新規制基準適合性審査申請 自然現象等 ＜(2)津波：耐津波設計方針＞

(No. 2,4,51,53,54,55,62 関連)

2019年8月2日

東北電力株式会社

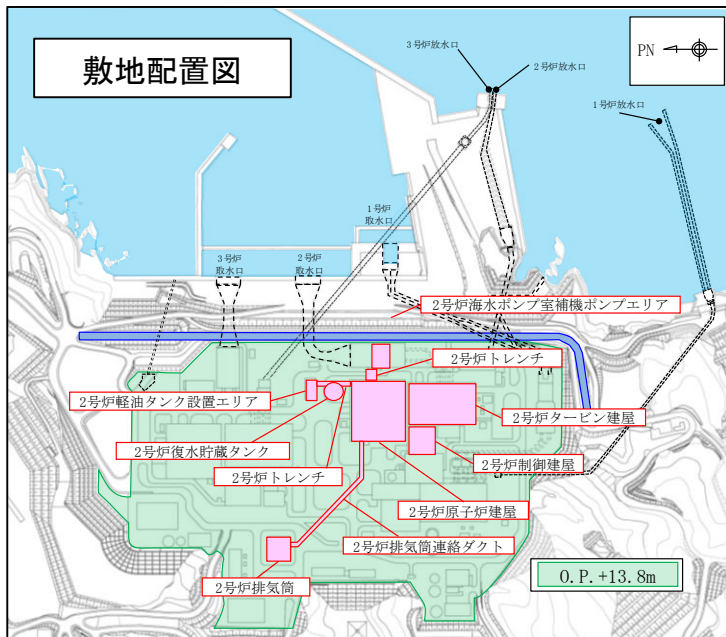
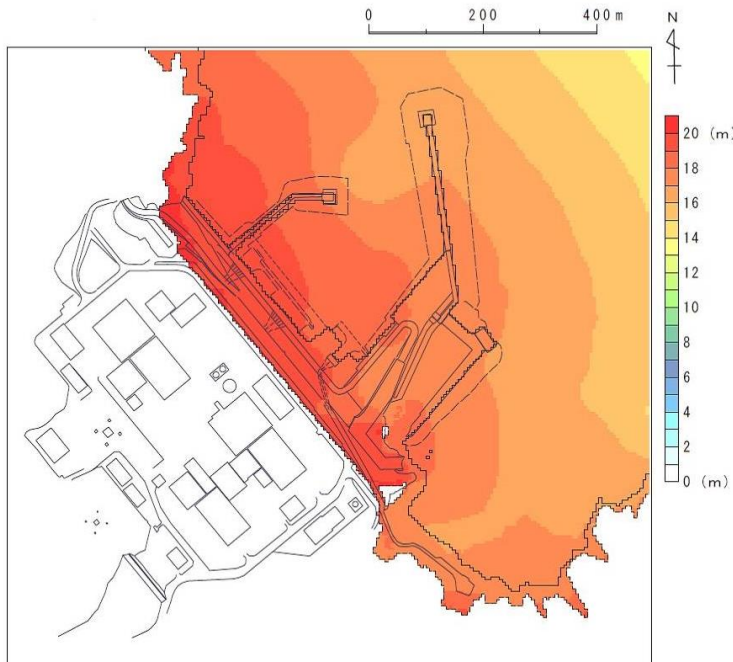
意見 No.53, 55 関連

- 基準津波による遡上波が, 防潮堤により津波防護対象設備を内包する建屋, 区画を設置する敷地に地上部から到達, 流入しないことを確認

【2号炉補機放水路概略図】

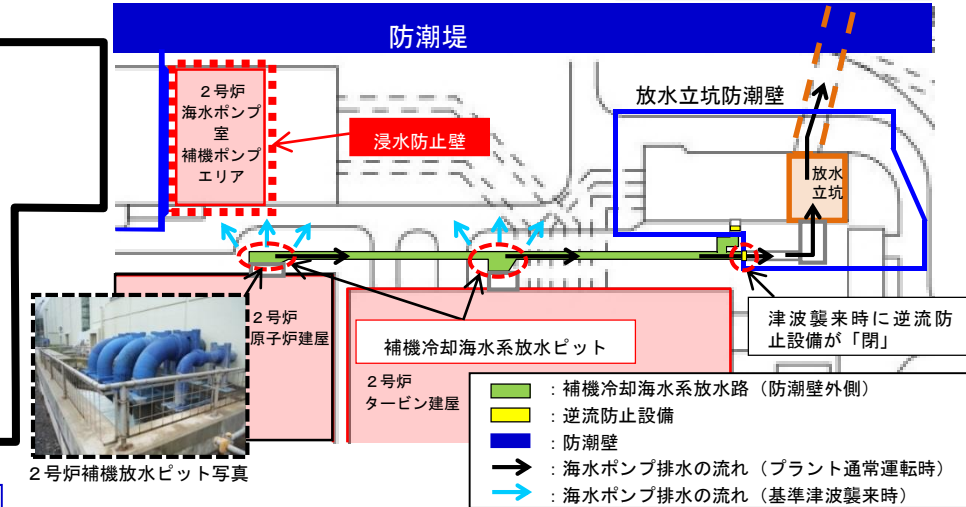
意見 No.62 関連

また、津波襲来時に2号炉補機放水路に設置する逆流防止設備が閉止することにより、補機放水路と補機放水立坑が隔離され、補機放水ピットからの排水が敷地に溢水することを想定

【対策】 海水ポンプ室のカーブ高さ 0.20mに対して、敷地浸水深が 0.16mであるため、屋外タンクの損傷による保有水流出により海水ポンプ室への浸水は無いが、補機放水路からの一時的な溢水を考慮し、海水ポンプ室補機ポンプエリア周りに浸水防止壁を設置する。

【東北地方太平洋沖地震(3.11地震)に伴う津波観測記録】

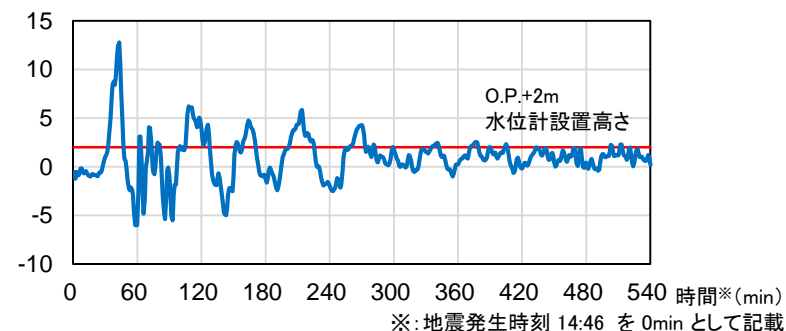
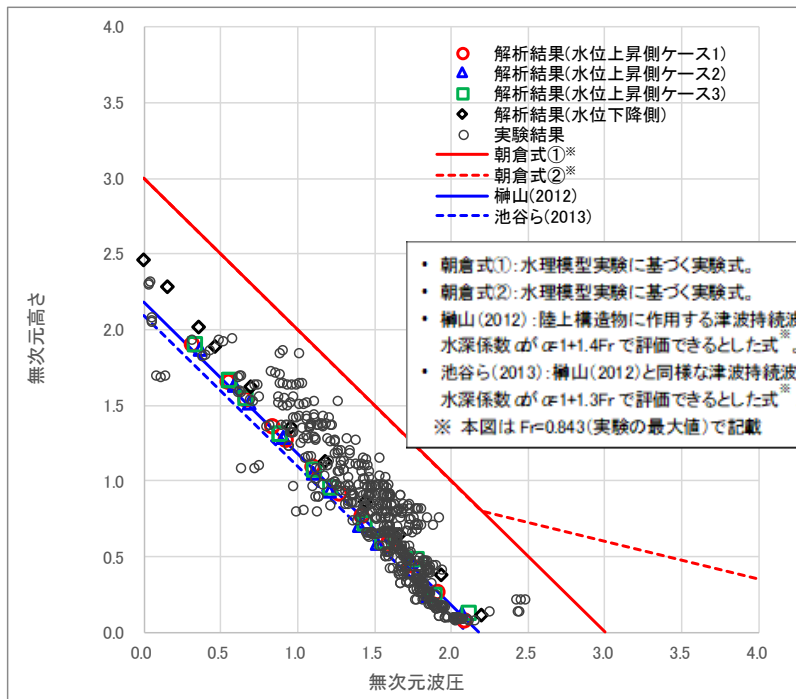
意見 No.2 関連

- 東北地方太平洋沖地震(3.11地震)に伴う津波により、女川2号炉海水ポンプ室に設置していた、水位計貫通部から津波が流入し、地下トレンチを通じて原子炉建屋内の一部が浸水している。
(現場確認の結果、原子炉建屋地下3階非管理区域への海水流入(深さ約2.5m)を確認)
- 当該部の浸水対策として、水位計貫通部に閉止板を取り付け、津波の流入防止を図っている。なお、閉止板は、津波高さO.P.+47.0mまで耐えられる構造としており、防潮堤高さ(O.P.+29.0m)と比較しても余裕がある設計である。
- 今後、閉止板を取り外し、コンクリートによる閉塞を行い、津波の流入を防止するものである。

今後、閉止板を取り外し、コンクリートによる閉塞を実施(海水ポンプ室の鉄筋コンクリートと一体化することにより、津波に対して十分余裕をもった強度とする)

- 東北地方太平洋沖地震(3.11地震)に伴う津波の観測記録のとおり、地震発生後、約30分で津波が到達している。津波到達後、約30分(地震発生後、約60分)で、原子炉建屋の地下に設置している補機冷却系ポンプが海水の流入により停止したことから、建屋内への海水流入については、津波の第一波が支配的と推定している。

朝倉式①※による津波波圧設定の考え方
(鋼管式鉛直式の断面図)

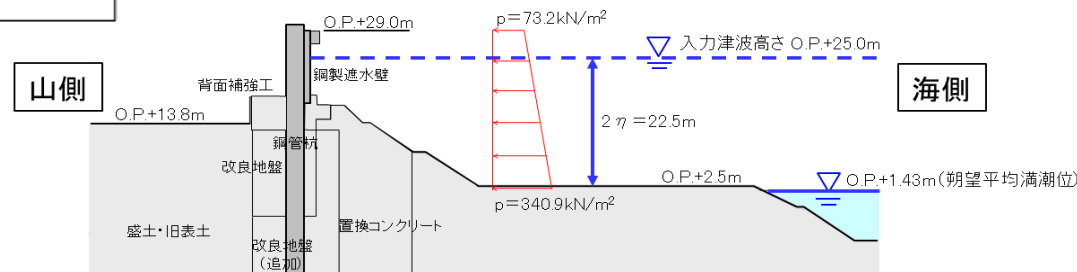
意見 No.54 関連

- 女川防潮堤の設計で考慮する津波波圧について、3.11地震に伴う津波の状況や女川のサイト特性を踏まえた数値流体解析(断面二次元津波シミュレーション解析)及び水理模型実験(平面水槽実験)による検討を行った。
- 数値流体解析及び水理模型実験の結果を踏まえ、無次元最大津波波圧分布として整理した結果、全てのケースで既往の津波波圧算定式である朝倉式①※を下回ったことから、朝倉式①を設計用津波波圧として考慮することは保守的であることを確認した。

$$p = \rho \cdot g \cdot (\alpha \cdot \eta - z)$$
